これまでの委員からの質問への回答  
(第 6 回分科会資料 資料 2、4 に対する質問)  
【2022年11月7日 後藤委員による質問】

2022年12月23日

### PTS曲線の設定手法

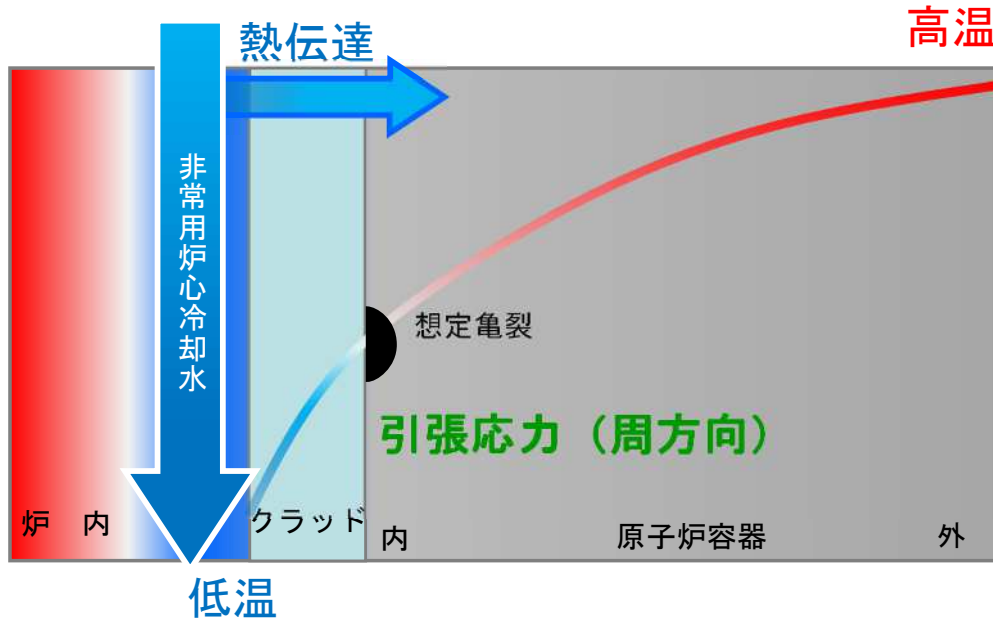
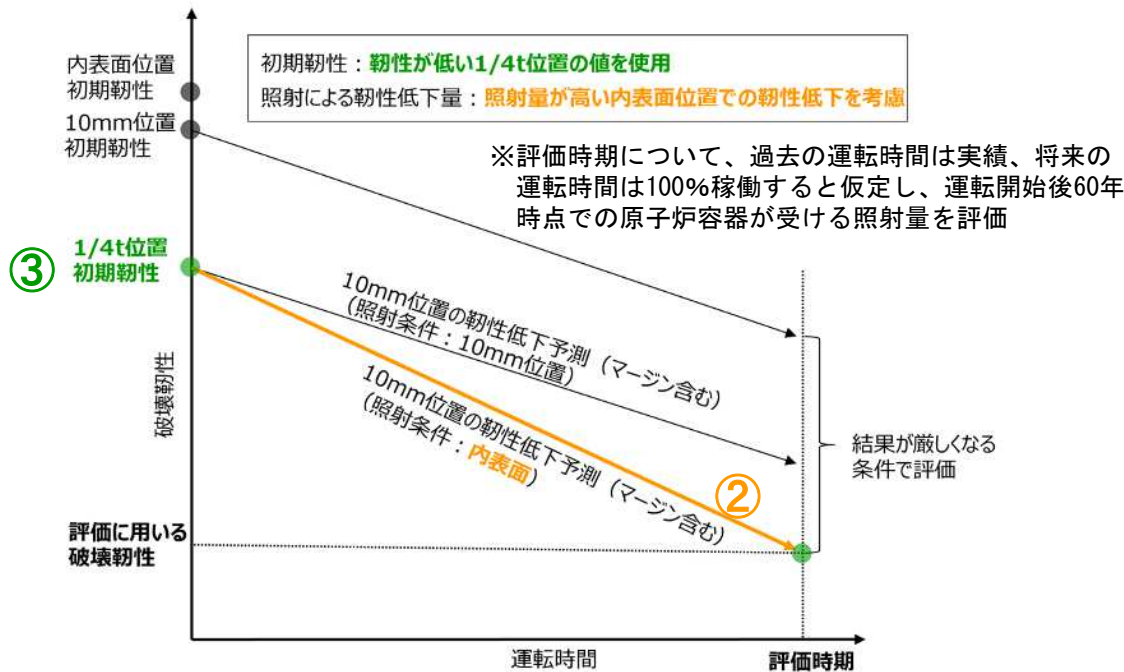
解析の結果も時刻歴データと同時に、温度解析の周辺条件や分布から熱応力を求める過程も確認したい。温度分布から熱応力の分布を求めるわけで、1箇所の温度の変化では、周囲の温度条件をどのようにしているかにより、値が変わってくるのが考えられる。当初佐藤委員が亀裂先端の位置(深さ10mmと壁厚さの1/4(約50mm))について質問があったが、そのことも含めて、何が同一で何が違うのか図を使って説明願いたい。

OPTS曲線は、温度分布解析においてクラッドを考慮し、以下のとおり算出する。

OPTS評価における、想定亀裂の先端位置（深さ10mm）と原子炉容器内面からの板厚の1/4t（約50mm）の位置の取り扱いは、以下のとおり。

PTS評価での取り扱い
想定亀裂の先端位置 (深さ10mm)	PTS曲線の算出①	検出限界（約5mm）より大きな寸法の欠陥（深さ10mm）を想定することで、応力拡大係数が大きくなり、PTS評価での原子炉容器にかかる力が実態よりも大きく算出される。
	K <sub>IC</sub> 曲線の算出②	亀裂先端位置が受ける中性子照射量を、原子炉容器内面が受ける中性子照射量と仮定して評価を実施しており、PTS評価での原子炉容器の耐力が実態よりも小さく算出される。
原子炉容器内面から板厚1/4t（約50mm）の位置	K <sub>IC</sub> 曲線の算出③	原子炉容器へ装荷している破壊靱性試験片は原子炉容器内面より靱性が低い位置（板厚1/4t位置）から採取しており、その試験片より得られたデータを用いてK <sub>IC</sub> 曲線を算出していることから、PTS評価での原子炉容器の耐力が実態よりも小さく算出される。（内面位置は板厚1/4t位置よりも、原子炉容器製作時の焼入れ・焼戻し効果により、靱性が高い）

PTS評価のイメージ図

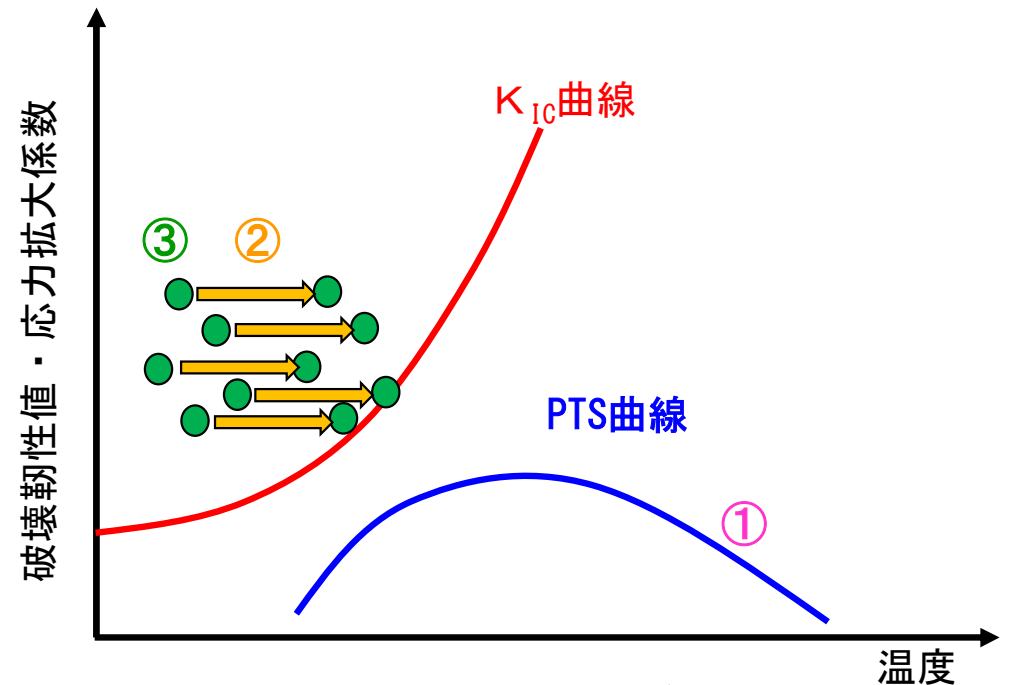
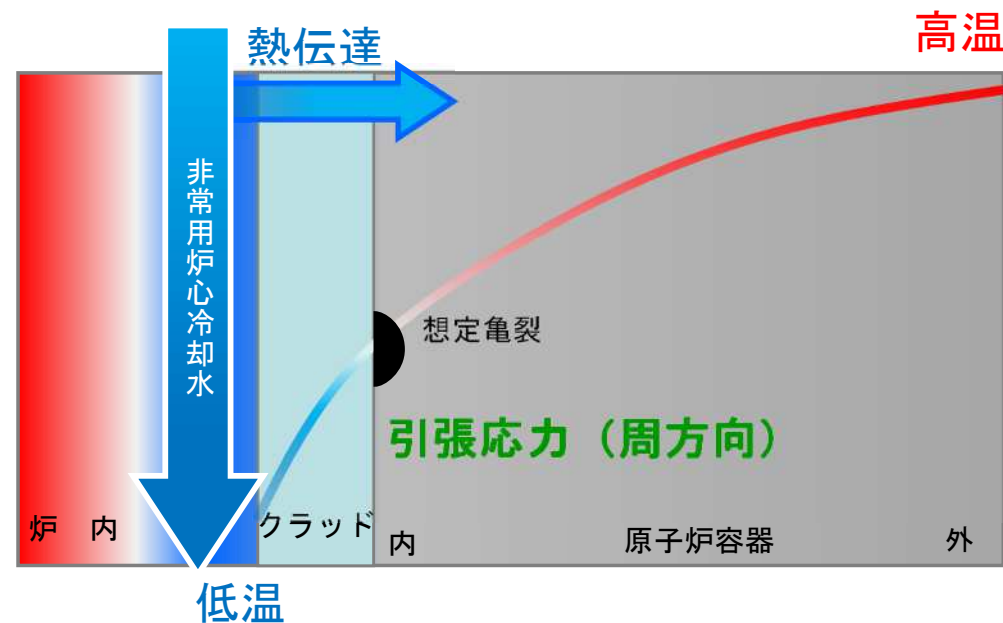
「温度分布解析にクラッドを考慮しているが、強度にはクラッドは考慮していない。だから保守的だ(クラッドを考えない場合より、PTSとして厳しい条件を選択している)と言うが間違いはないか？」

- 原子炉容器の内面にはクラッドが施工されており、クラッドを考慮して実態に即した評価をすることが望ましい。
- PTS事象は、冷却水により、クラッドを伝わって原子炉容器が冷やされ、原子炉容器の**内側**と**外側**の温度分布差によって原子炉容器内面に**引張応力**が生じる事象であることから、これまでクラッドを考慮して温度分布解析を行っている。また、より実態に即した評価となるように、応力評価や応力拡大係数の算出においても、クラッドを考慮した評価方法が策定されている。
- クラッドを考慮すると、応力評価では原子炉容器内面に圧縮の応力の効果が期待でき、応力拡大係数の算出では亀裂の開口に抵抗する効果が期待できると考えている。

PTS曲線の比較（応力評価でのクラッド考慮の有無の差）

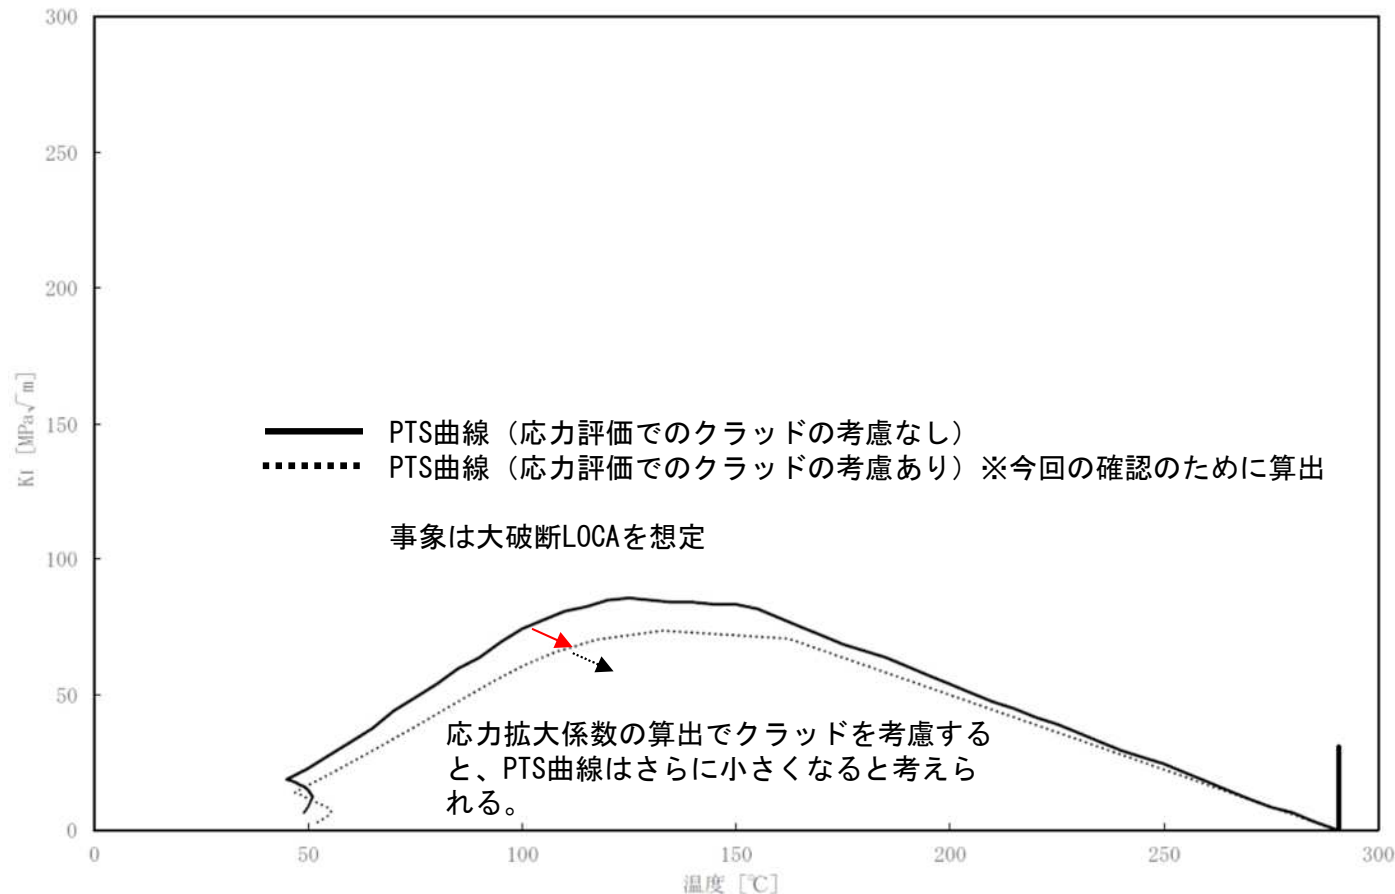
- ① 今PTS線図を求める上で解析した条件の主要ポイントを示す。
- ② その上で、クラッドが存在しない状態で、他をすべて同じ条件にして、K1値をも求め比較する。

○JEAC4206-2007に基づいて、これまでどおりクラッドを考慮して温度分布解析を行ったPTS曲線（応力評価でのクラッドの考慮なし）と、今回の確認のために温度分布解析に加えて応力評価でもクラッドの存在を考慮したPTS曲線（応力評価でのクラッドの考慮あり）を算出し、比較した。

○PTS曲線（応力評価でのクラッドの考慮なし）は、PTS曲線（応力評価でのクラッドの考慮あり）に比べ、高い値を示すことから、実際の原子炉容器よりも破壊する力が加わることとなり、安全性を確保した評価となっている。
